**0.- REQUERIMIENTOS DEL AYUNTAMIENTO DE LA LASTRILLA AL PROYECTO DE URBANIZACIÓN DE LA ACTUACIÓN AISLADA AA-1 DE PASEO CABANILLAS, C/ EMILIA AZPIROZ Y C/ REPUBLICA ARGENTINA.**

"ACTUACIÓN AISLADA DE URBANIZACIÓN AA-1"  
PROYECTO DE URBANIZACIÓN  
PASEO DE CABANILLAS c/v C/ EMILIA AZPIROZ. LA LASTRILLA (SEGOVIA)  
Arquitecto-Angel María Beloqui Gragera-

## B) SUBSANACION DE DEFICIENCIAS DETECTADAS EN LOS PUNTOS SEÑALADOS 4 AL 12 DEL INFORME MUNICIPAL.

Sea adjunta plano nº UR-6\_1 donde se refleja la sección longitudinal conexión entre C/ nuevo trazado y C/ República Argentina.

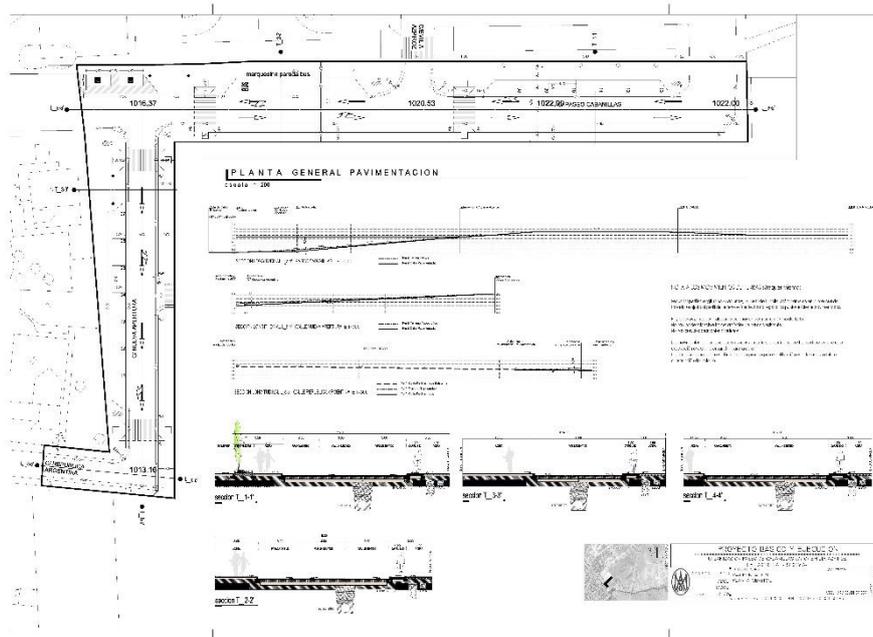
- Deberá representarse sección longitudinal de la conexión de la urbanización con la C/ República Argentina, constatándose la viabilidad de la pendiente resultante.

### PUNTO 4. REQUERIMIENTO. DEFINICION DEL PERFIL DE C/ REPUBLICA ARGENTINA.

Se adjunta plano nº UR-10\_1 donde se refleja la nueva reubicación de la acometida de agua.

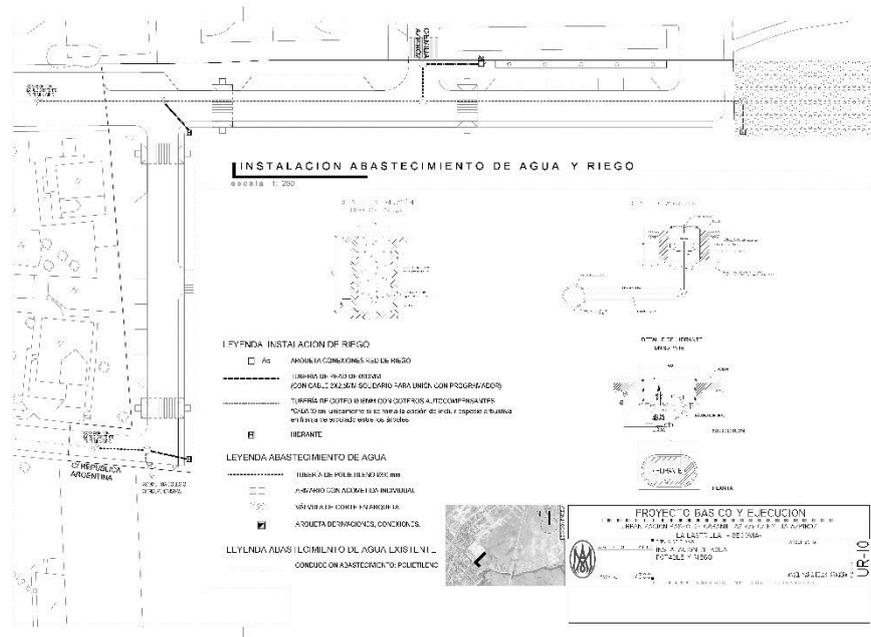
- Se representa la acometida y contador dentro de la parcela, a unos 25 metros de la vía pública. Dicha acometida y contador deberán situarse en la alineación oficial de parcela.

### PUNTO 5. REQUEIMIENTO. REUBICACION DE ACOMETIDA DE AGUA.

Se reubica la acometida de agua en el límite de la parcela no en el interior.

Se adjunta plano nº UR-9\_1

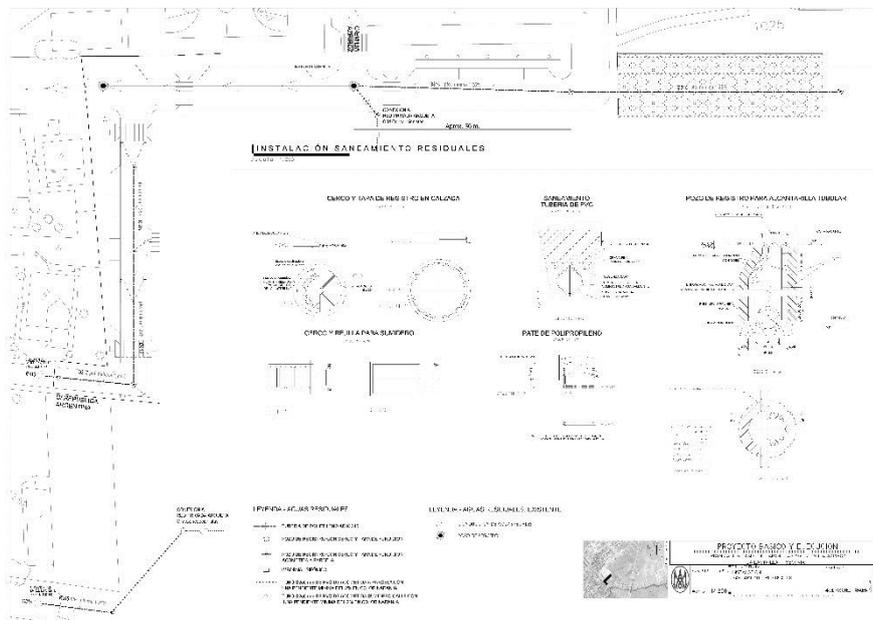
- Deberá aclararse contradicción señalada en cuanto a los diámetros previstos.
- Deberá aportarse plano que refleje el trazado de la red de suministro de energía eléctrica, que deberá ser soterrada y bajo acera.

**PUNTO 6. REQUERIMIENTO. ACLARACION EN CUANTO A DIAMETROS DE RED DE SANEAMIENTO.**

Se aclara la contradicción de los diámetros entre plano (500 mm) y presupuesto (315 mm).

Se adjunta plano nº 14 de suministro eléctrico. Pendiente de aprobación por parte de la compañía suministradora.

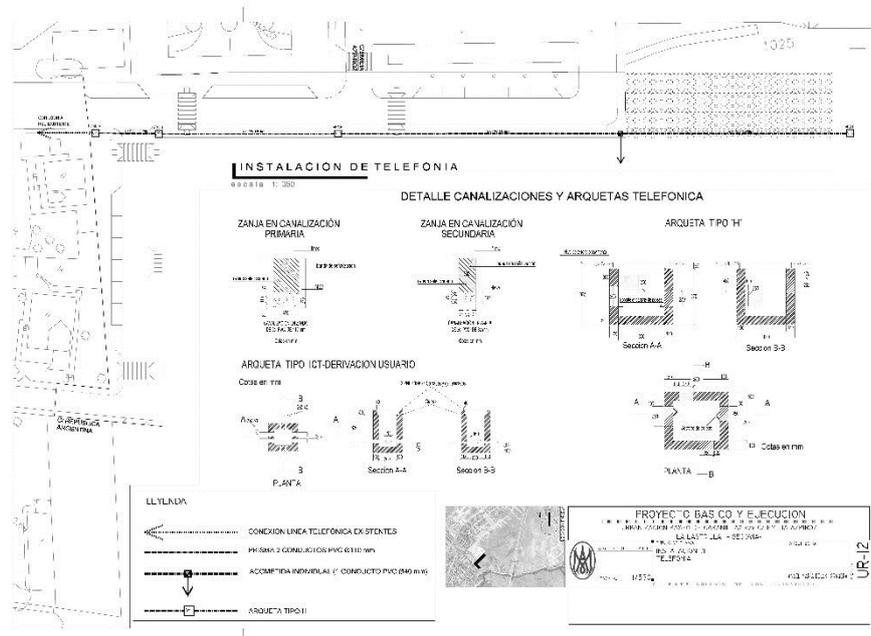
**PUNTO 7. REQUERIMIENTO. APORTACION DE PLANO DE RED DE SUMINISTRO ELECTRICO.**

Se adjunta plano N° UR-13

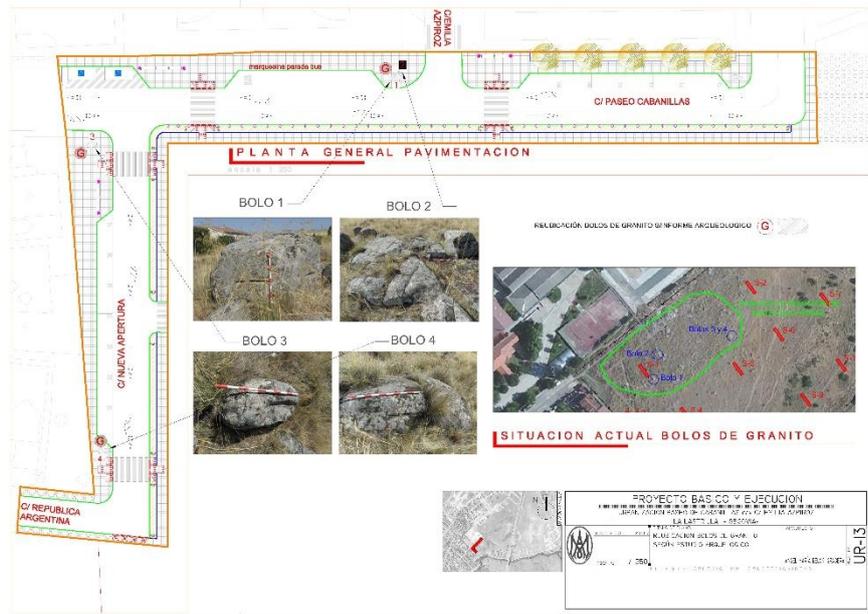
- Deberán identificarse los bolos seleccionados en informe arqueológico y representarse su ubicación actual y propuesta. Se adjunta plano de dicho informe.

**PUNTO 12. REQUERIMIENTO. IDENTIFICACION DE BOLOS CONFORME A ESTUDIO ARQUEOLOGICO.**

Se adjunta documentación donde se identifican los bolos seleccionados del informe arqueológico según estudio arqueológico realizado por los arqueólogos Don José Miguel Labrador Vielva y Doña Clara Martín García
